招标答疑

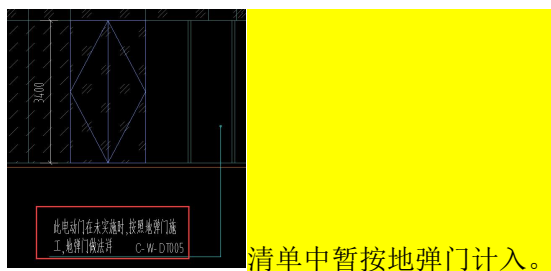
4、断桥隔热型材的隔热条有无品牌要求？请明确。

答：限定品牌要求已在招标公告中公示。

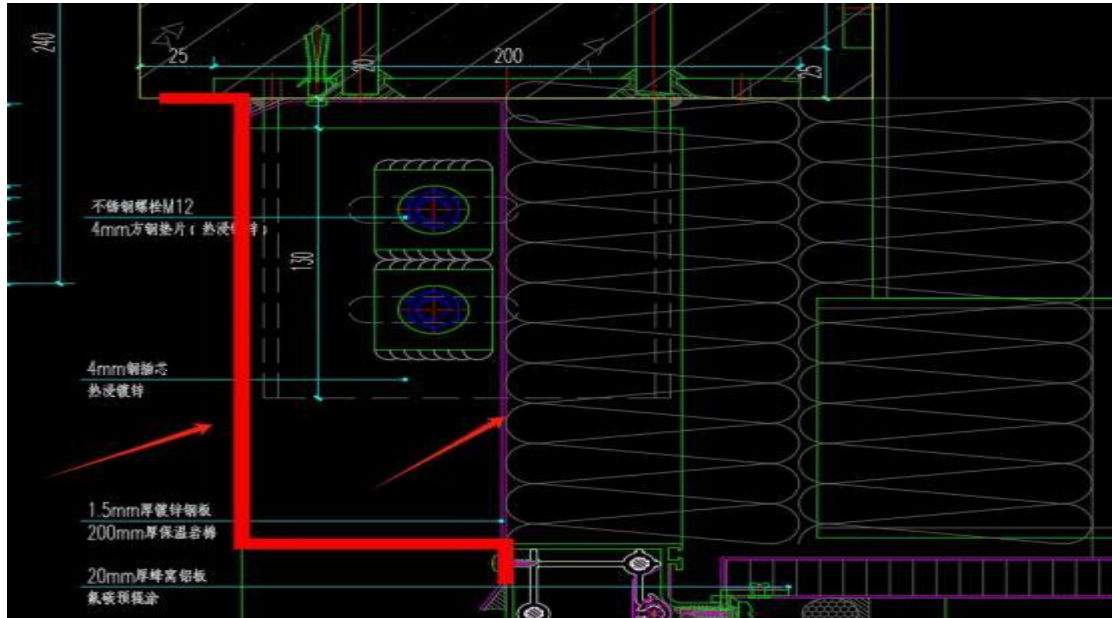
35、如下图所示，横剖图显示横梁粉末喷涂，纵剖图显示横梁氟碳喷涂，请明确：

答：综合考虑报价，中标后不予调整；实际施工按设计单位盖章确认的图纸会审

资料为准。

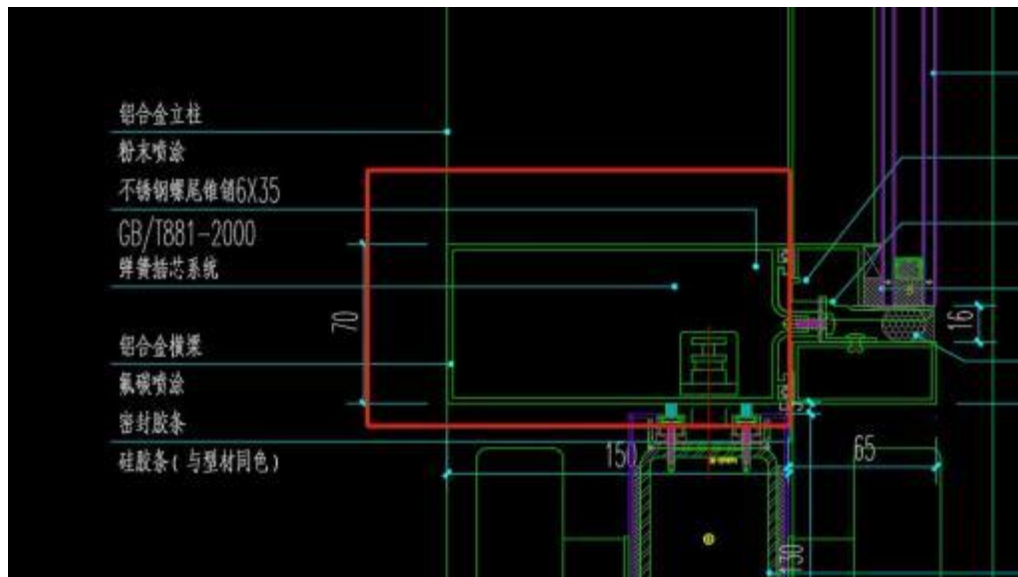
36、如下图所示，幕墙需形成自身闭合，1.5mm 厚镀锌钢板造型建议 调整为下图红色线条所示，请明确：

答：综合考虑报价，中标后不予调整；实际施工按设计单位盖章确认的图纸会审资料为准。

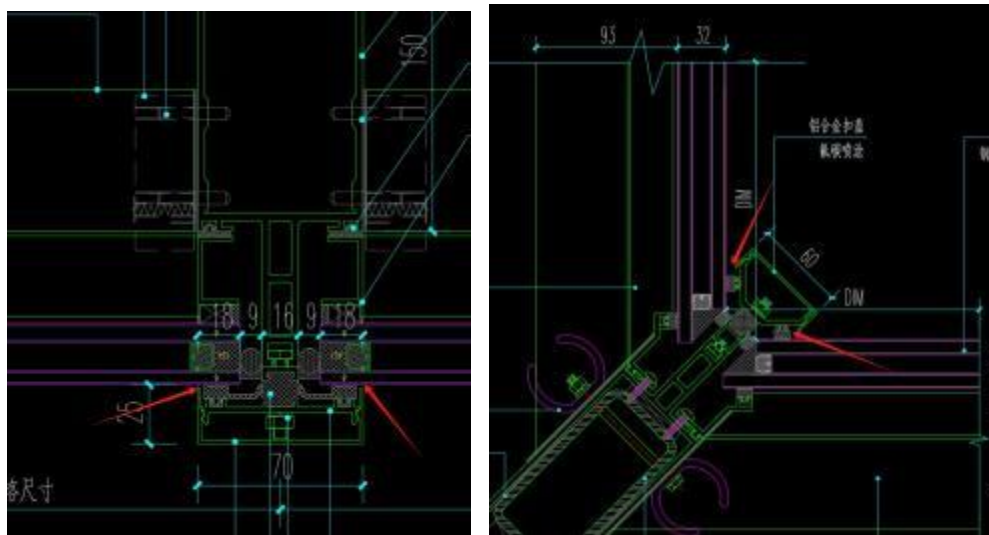
37、如下图所示，横向立柱连接方式建议明确：

答：综合考虑报价，中标后不予调整；实际施工按设计单位盖章确认的图纸会审资料为准。

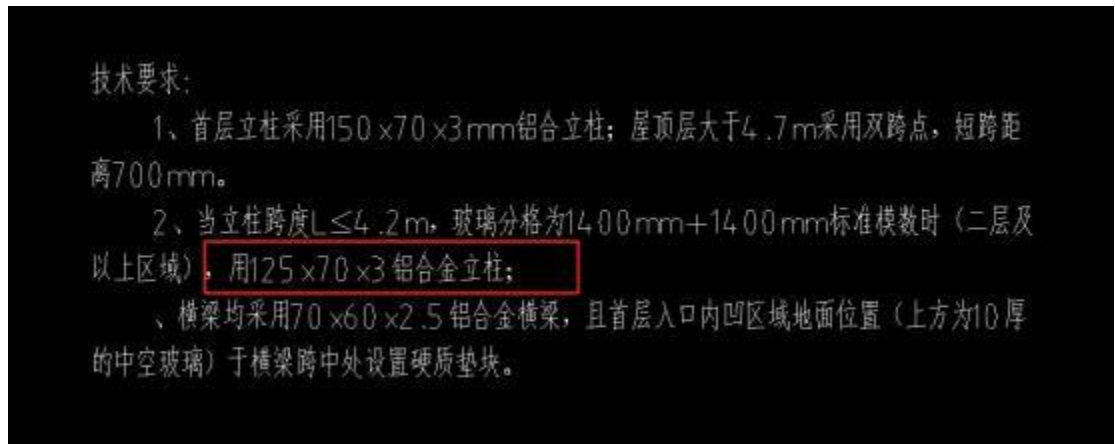
44、贵司提供一标段清单中 B05 楼铝板包柱清单项，清单与平立面均为“3mm 厚铝单板氟碳喷涂(浅灰色)”与节点 C-W-DT011 面材显示“20mm 蜂窝铝板氟碳预辊涂”不相符，请明确面材规格？

答：综合考虑报价，中标后不予调整；实际施工按设计单位盖章确认的图纸会审资料为准。
